工程指示 / 要求簡箋(E.I.)

工程指示編號：EI / 1056 / 19

工程名稱：觀塘裕民坊

工程項目：趟門 不是飛天趟拉手樣板(拆圖及安裝參考用)

BC
HK
TIG, TSC (同類)
把手設計

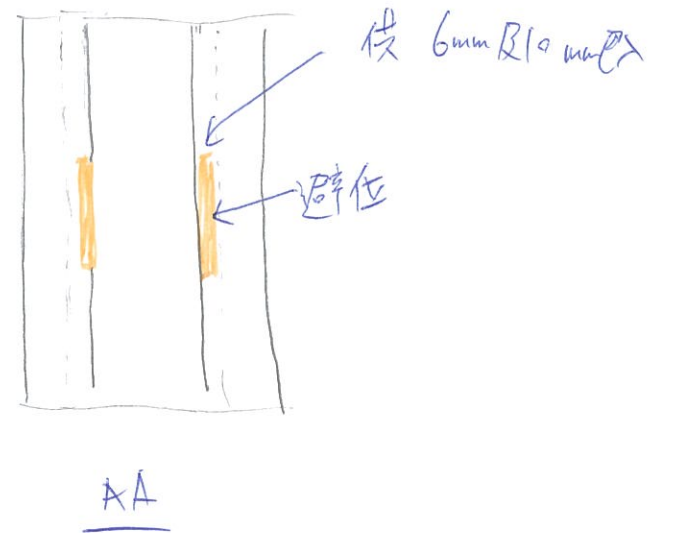
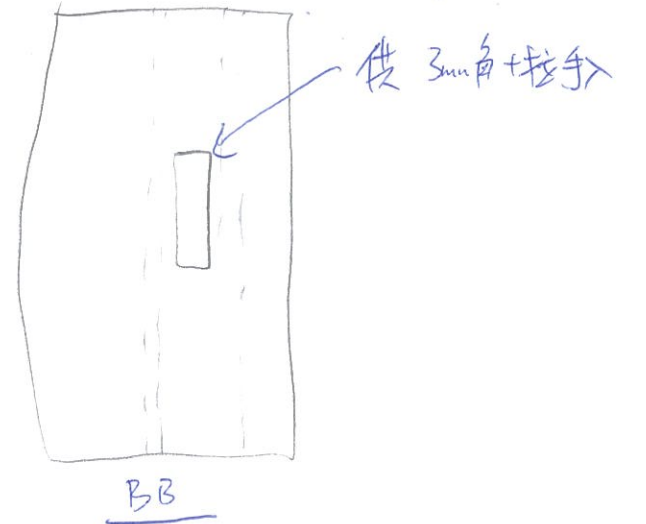
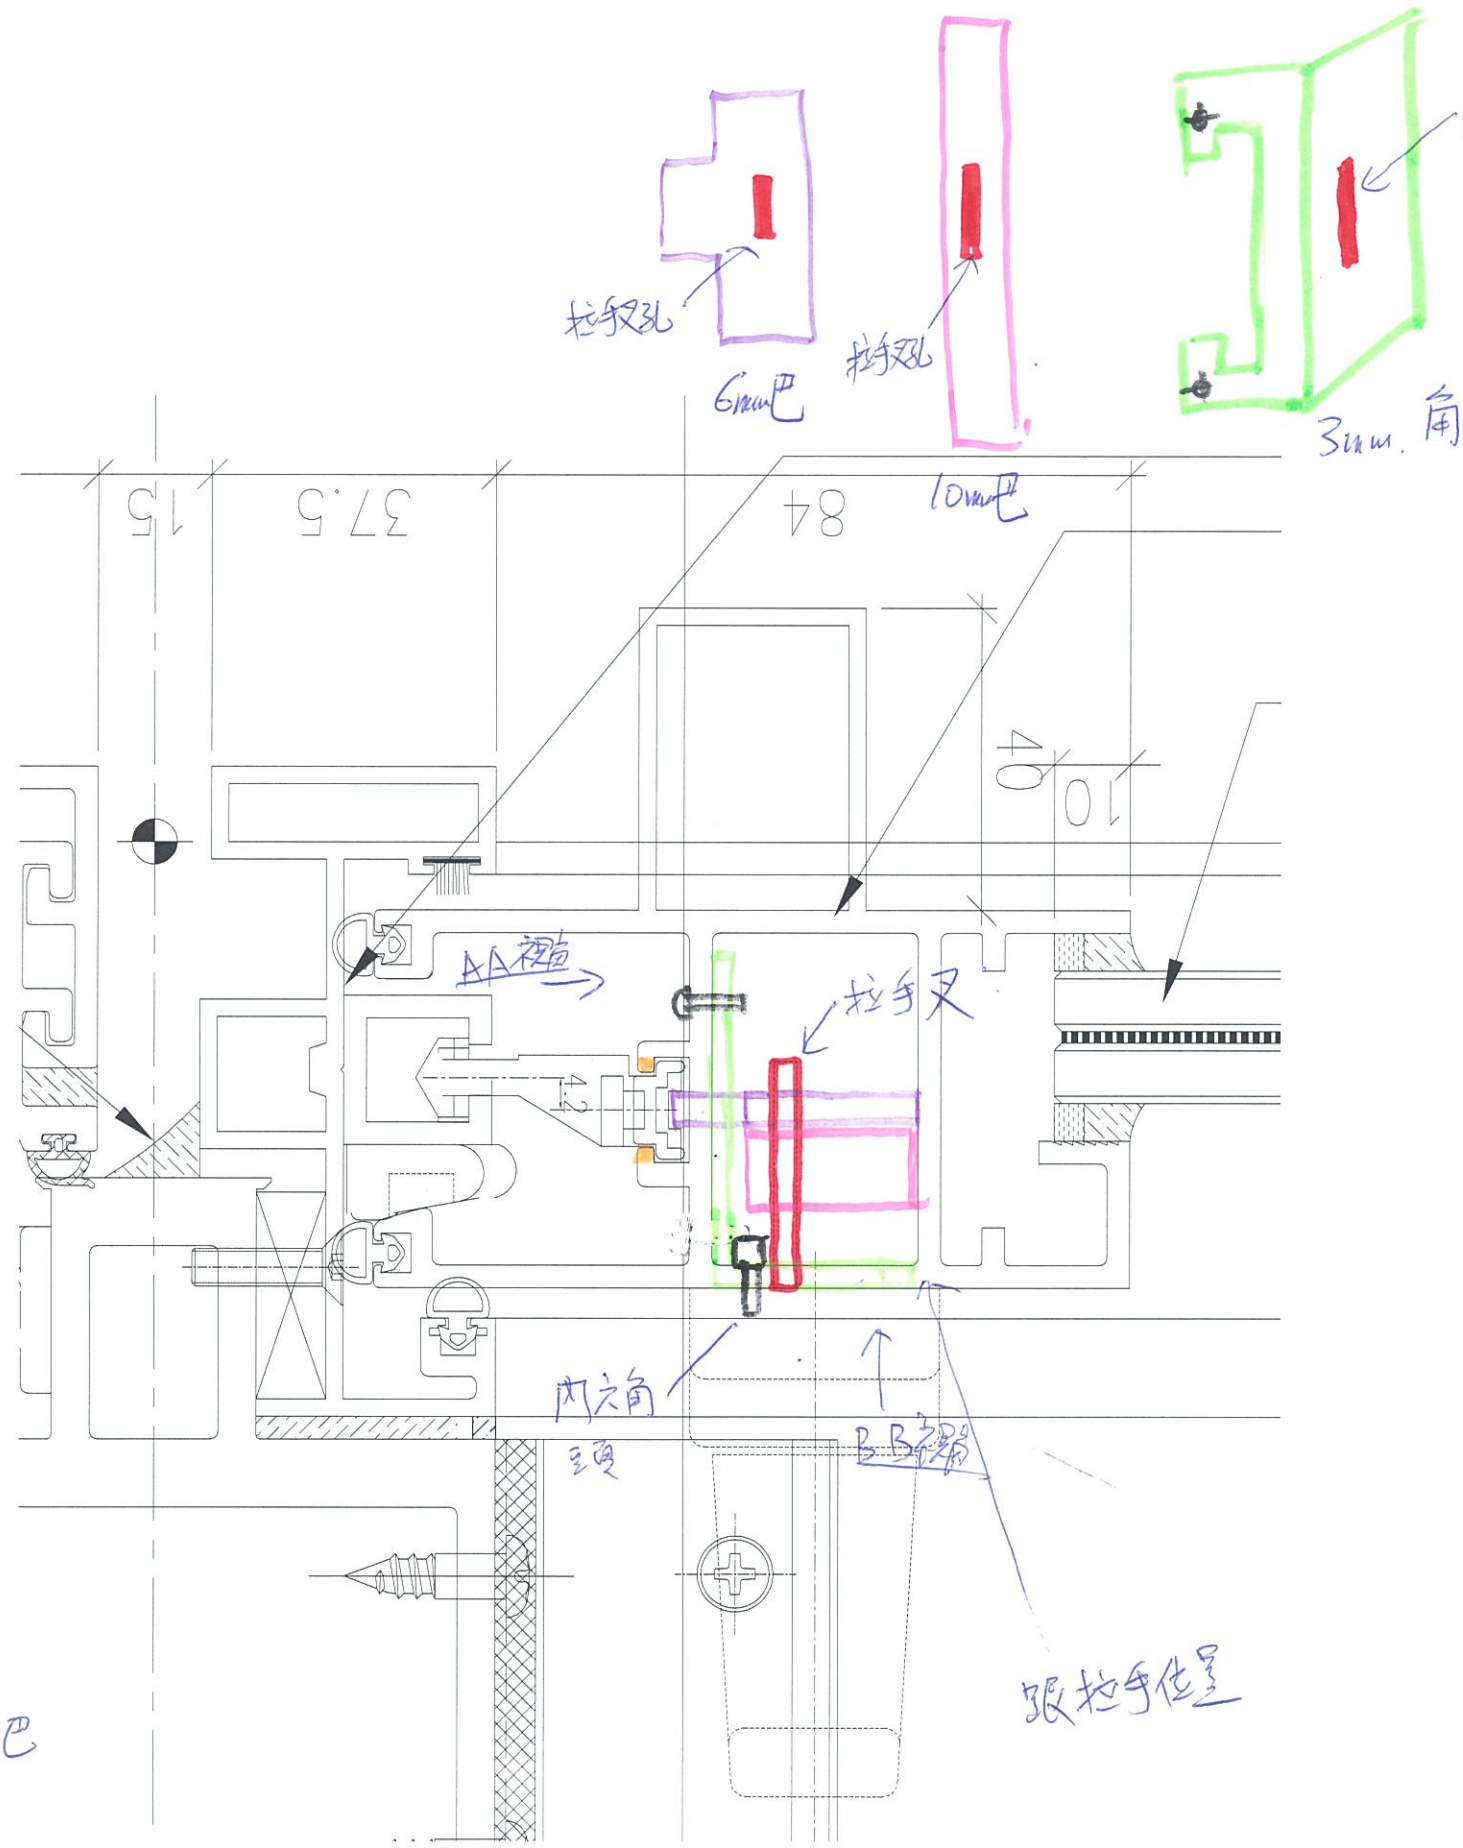
不是飛天趟位置，因關門後拉手會撞趟門框(T1G,T5C)現提供修補方案，詳細見後頁，請按此修改拆圖同時提供已修改拉手連門玉樣板一件，由小羅帶上廠，供安裝及拆圖參考用修改拆圖後需做一件趟門玉到地盤(T1G)在 9/F 安裝，室外拉手位要跟 EI1042A 開 75 避位謝謝！請在 2019 / 09 / 20 前完成上列要求。附：1 頁，1 個樣板，3張圖

拆圖尺寸按實際接板

- ① 3mm角修在拉手上
- ② 門玉按AA及BB視角開避位
- ③ 6mm巴及10mm巴, 在AA視角(拉把避位)放到門玉櫃空間內, 用拉手叉孔對位及用平頭螺絲修好
- ④ 3mm角+拉手整套在BB視角避位放入門玉櫃內, 拉手叉穿過6mm及10mm巴門玉櫃修螺絲固定拉手
